Дополнительная
информация по доработке
п/ф tcd027-02

Additional information for tcd027-02 mold adjustment

Mold #: tcd027-02 (АГИЕ 105.00.00.02-12 Фасад)

Рис. 3/Fig.3

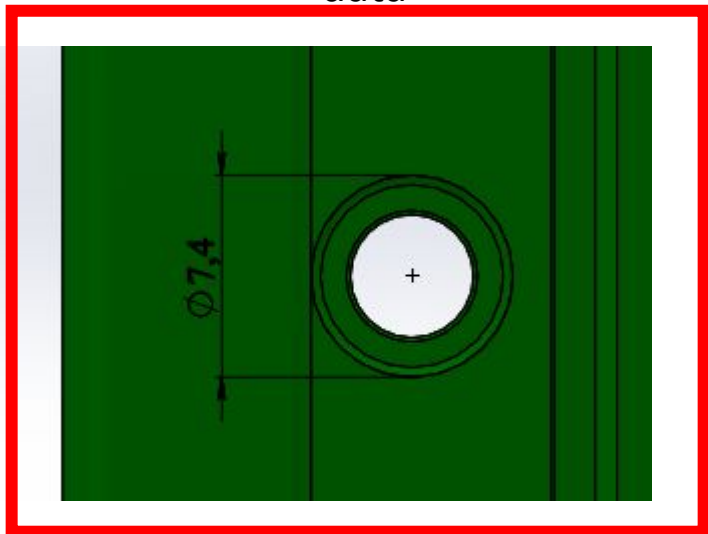
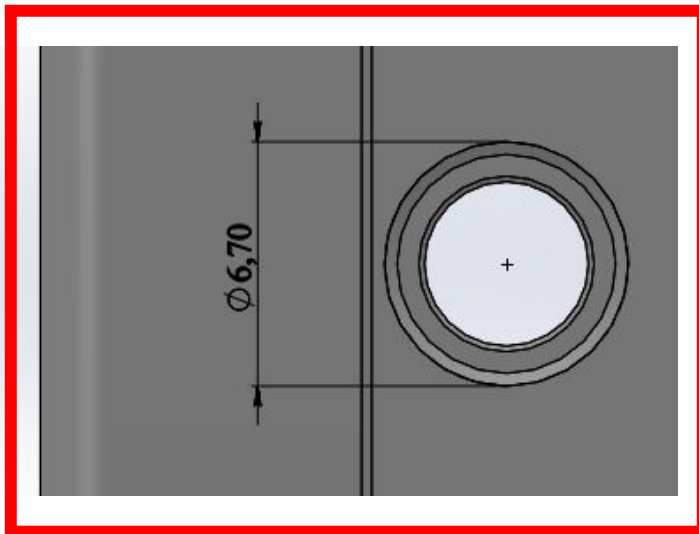
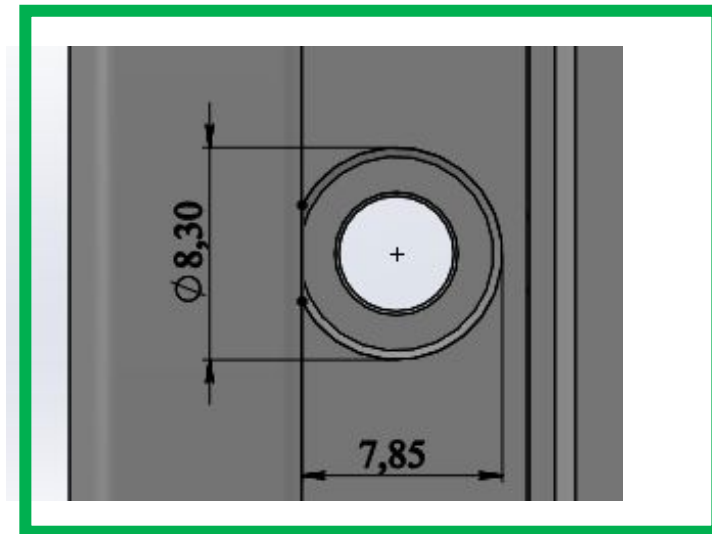
Конструкция элемента не соответствует модели. Необходимо доработать форму в соответствии с рисунком 3 (Design doesn't match CAD data. Mold design must be modified according Fig. 3).

Должно быть/Should be

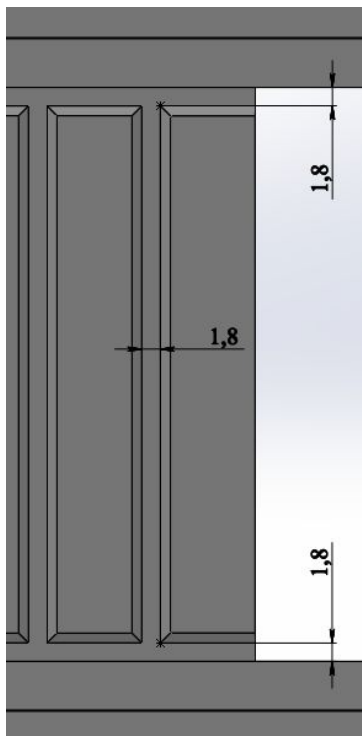
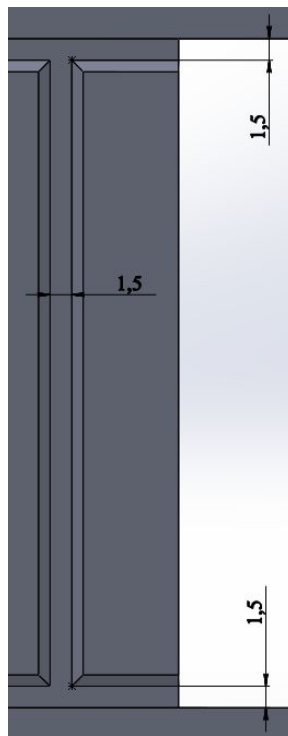
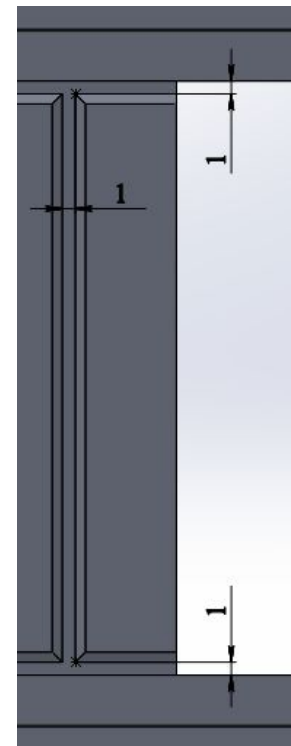
Ширина канавок, показанных на рисунке, не соответствует КД. В соответствии с требованиями ПМ ДМ, ширина канавки должна быть 1 мм (Grooves' width doesn't match CAD data. In addition, our company Marketing Department require groove should be 1 mm width).

Должно быть/Should be

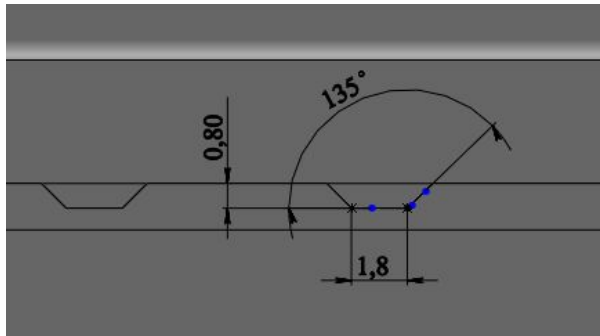
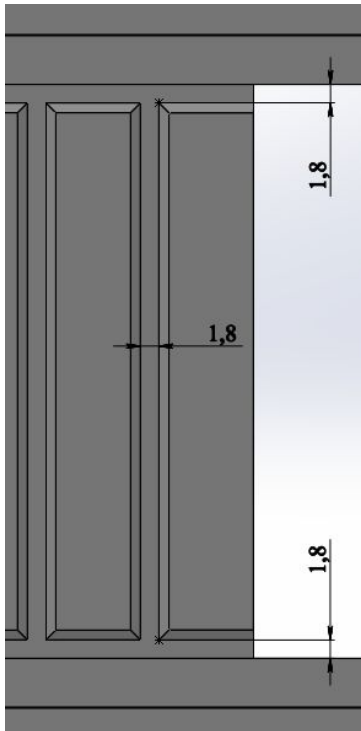
Подробнее о доработках на слайде 3 (More info for page 3).

Должно быть/Should be
